Mission régionale d'autorité environnementale
ÎLE-DE-FRANCE

**Avis délibéré
sur le projet d'aménagement du lot « Carnot 1 »
de la Zac multi-sites du centre-ville
Villeneuve-Saint-Georges (94)**

N° APJIF-2024-016
du 10/04/2024

Figure 7 : Extrait d'un schéma de la fiche de lot « Carnot 1 » de 2021 indiquant un passage à créer en cœur d'îlot pour relier l'avenue Carnot à la rue Henri Dunant (source : étude d'impact, p. 30)

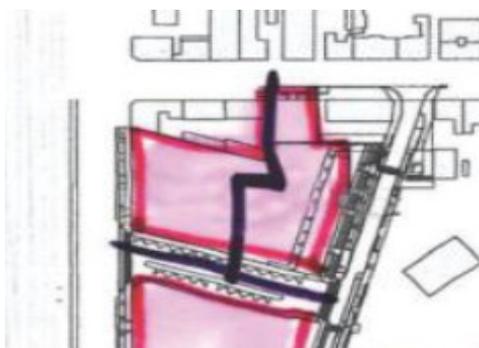
Le dossier rappelle les « principes de mobilité recherchés » dans la Zac, notamment celui de « cœurs d'îlots traversants », assurés au moyen « de passages ou de venelles » (p. 30). À ce titre, il reproduit un schéma de 2021, intitulé « fiche de lot « Carnot 1 », GPA Orsa », qui prévoit la réalisation en cœur d'îlot d'une traversée piétonne nord-sud reliant l'avenue Carnot à la gare routière, rue Henri Dunant (voir Figure 7). Or, l'Autorité environnementale constate, au regard du plan du rez-de-chaussée du projet (Figure 5) qu'aucune liaison de ce type n'est prévue, pas même pour les habitants du projet (aucun passage entre le cœur d'îlot et l'avenue Carnot). L'abandon de ce projet n'est pas justifié, ni même mentionné explicitement.

(8) L'Autorité environnementale recommande, afin de favoriser la pratique piétonne dans le quartier, de modifier le projet afin de réaliser le passage reliant l'avenue Carnot à la rue Henri Dunant prévu dans la fiche de lot de 2021.

Figure 9 : Cartes de concentration moyennes annuelles pour le NO₂ selon les différents horizons : 2022, 2024 sans projet et 2024 avec projet (source : étude d'impact, p. 282)

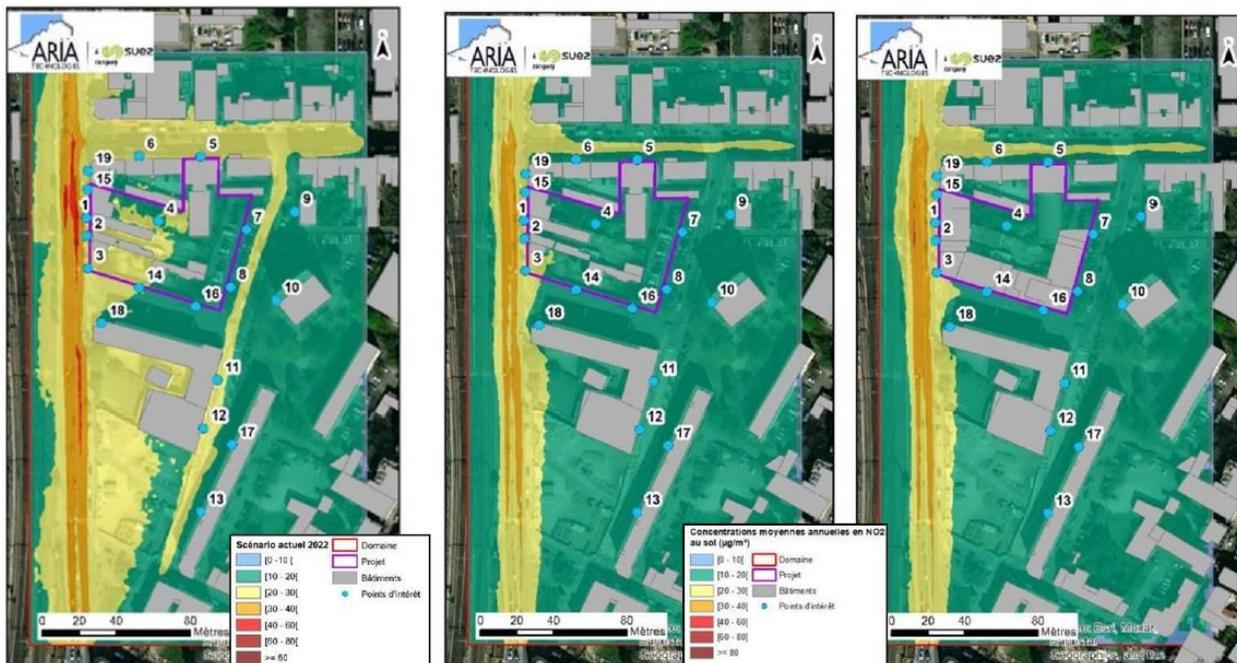
L'étude relative à la qualité de l'air local a simulé les concentrations polluantes sur le secteur au regard de plusieurs scénarios (état actuel 2022, scénario fil de l'eau 2024 et scénario projet 2024 intégrant les flux de véhicules induits par le projet). L'Autorité environnementale constate que la modélisation aurait dû être effectuée à une date permettant de prendre en compte le projet livré (livraison en 2027).

L'étude conclut que la réalisation du projet Carnot n'a pas d'impact négatif significatif sur la qualité de l'air par rapport à une situation au « fil de l'eau » dans les zones habitées de la zone d'étude. Les concentrations auxquelles les futurs résidents seront exposés restent inférieures aux valeurs limites réglementaires pour la qualité de l'air. Néanmoins, elles sont supérieures aux valeurs retenues par l'Organisation mondiale de la santé (OMS)⁷ sur toute la zone d'étude (Figure 9) et supérieures aux valeurs devant être atteintes à l'horizon 2030 qui ont fait l'objet d'un arbitrage entre la Commission européenne et le Parlement européen dans le cadre de la révision de la directive relative à la qualité de l'air.

(9) L'Autorité environnementale recommande de :

- réaliser une campagne de mesures de la qualité de l'air *in situ*, hors période de vacances scolaires, en effectuant des mesures des particules fines (PM₁₀ et PM_{2,5}) ;
- effectuer une simulation de la qualité de l'air à horizon 2030 afin de prendre en compte le projet livré ;
- prendre comme référence les valeurs publiées par l'Organisation mondiale de la santé et celles qui ont fait l'objet d'arbitrages européens dans le cadre de la révision de la directive relative à la qualité de l'air.

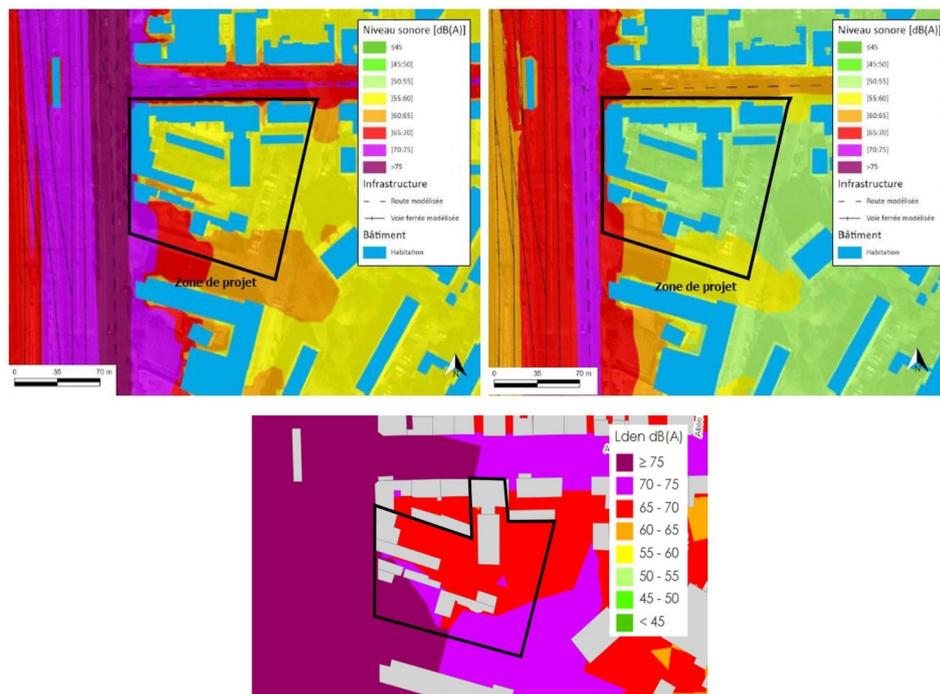
Les cartes de simulation du bruit sur le site (en LAeq¹⁰) produites par le maître d'ouvrage (annexe n° 7) confirment l'environnement très bruyant du projet, avec des niveaux sonores atteignant 75 dB(A) côté ouest (rue de Paris) en façade des bâtiments existants de jour et plus de 65 dB(A) de nuit (p. 166). De plus, le dossier indique que « les niveaux sonores minimums sur le secteur sont de l'ordre de 57dB(A) de jour et 52dB(A) de nuit du fait du trafic aérien » (p. 166).

L'étude d'impact évoque une autre mesure de réduction des impacts qui consiste à « créer un front bâti d'importance qui forme une protection acoustique suffisante pour les habitations et immeubles situés à l'arrière des îlots reconfigurés » (p. 319). Ce front bâti correspond à des résidences jeunes actifs/étudiants plutôt que des logements locatifs libres/sociaux. L'étude d'impact justifie cette mesure en indiquant que les résidences jeunes actifs/étudiants sont destinées à des hébergements non utilisés de manière permanente et permettent de créer une distance entre les infrastructures et les programmes résidentiels du lot. L'Autorité environnementale ne partage pas cette analyse et estime que des niveaux sonores élevés peuvent avoir des impacts, y compris à court terme, sur la concentration (perturbation des activités) et le sommeil (troubles du sommeil engendrant une fatigue chronique, du stress, un impact sur l'humeur). De plus, la distance entre la rue de Paris et le front bâti ne sera que de quelques mètres (moins de cinq mètres).

L'Autorité environnementale rappelle que dans un souci de protection de la santé humaine, elle recommande de se référer aux valeurs seuils de l'OMS¹¹ qui définissent, du point de vue de la communauté scientifique, le niveau au-delà duquel le bruit a un effet néfaste sur la santé. Pour le bruit routier, l'OMS a établi les seuils déclenchant un effet néfaste du bruit sur la santé à 53 dB(A) dans la journée et à 45 dB(A) pour les bruits nocturnes. Ces éléments doivent donc être appréciés en tenant compte du bruit ressenti dans les logements lorsque les fenêtres sont ouvertes et dans les espaces de vie extérieurs, l'isolation phonique des façades étant en tout état de cause sans effet fenêtres ouvertes. Le bruit généré par plusieurs sources cumulées (routier, ferroviaire, aérien) doit également être pris en compte (cf. Figure 10, carte du bas).

(12) L'Autorité environnementale recommande de prévoir des mesures d'évitement ou de réduction supplémentaires, notamment pour les bâtiments exposés aux nuisances sonores de la rue de Paris, afin que l'exposition au bruit des habitants soit réduite à des niveaux sonores inférieurs aux valeurs retenues par l'organisation mondiale de la santé (OMS) pour déterminer l'effet délétère du bruit sur la santé, y compris dans les logements fenêtres ouvertes et dans les espaces de vie extérieurs, et en tenant compte de l'ensemble des sources de bruit cumulées (routier, ferroviaire, aérien).

Figure 12: Plan de présentation des surfaces perméables du projet (source : étude d'impact, p. 324)

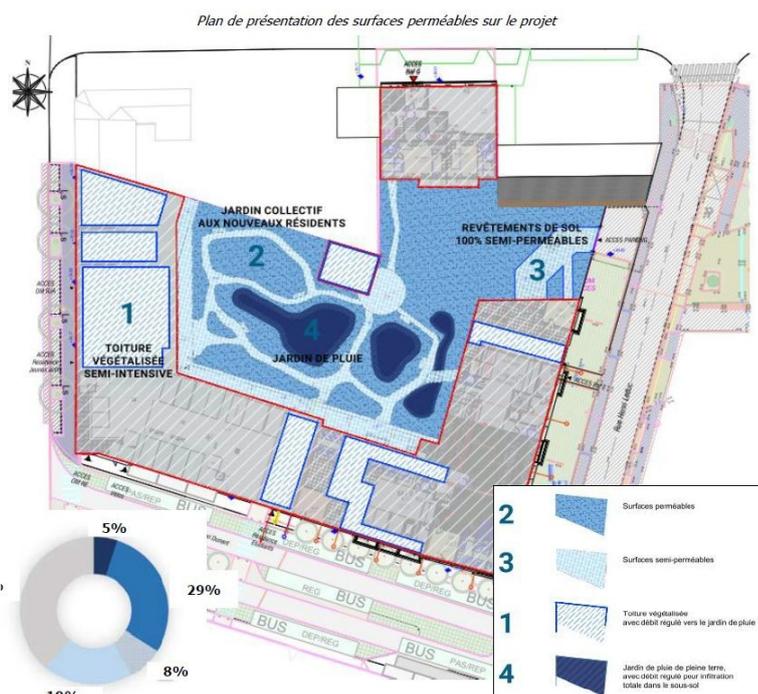
Le volume de rétention des eaux pluviales prend pour référence une pluie décennale et un débit de fuite total de 5 l/s/ha (p. 323). Or la disposition 3.2.6. du Sdage 2022-2027 Seine-Normandie indique que la « neutralité hydraulique du projet du point de vue des eaux pluviales doit être le plus possible recherchée pour toute pluie de période de retour inférieure à 30 ans, sans que cette recherche s'opère au détriment de l'abattement des pluies courantes ». Le débit de fuite retenu est également très supérieur au débit de fuite recommandé (un à deux litres par seconde).

(13) L'Autorité environnementale recommande de reconsidérer les dispositifs de gestion des eaux pluviales (fréquence de pluie prise en compte, débit de fuite...) conformément au Sdage Seine-Normandie 2022-2027 afin de dimensionner le bassin de rétention des eaux pluviales.
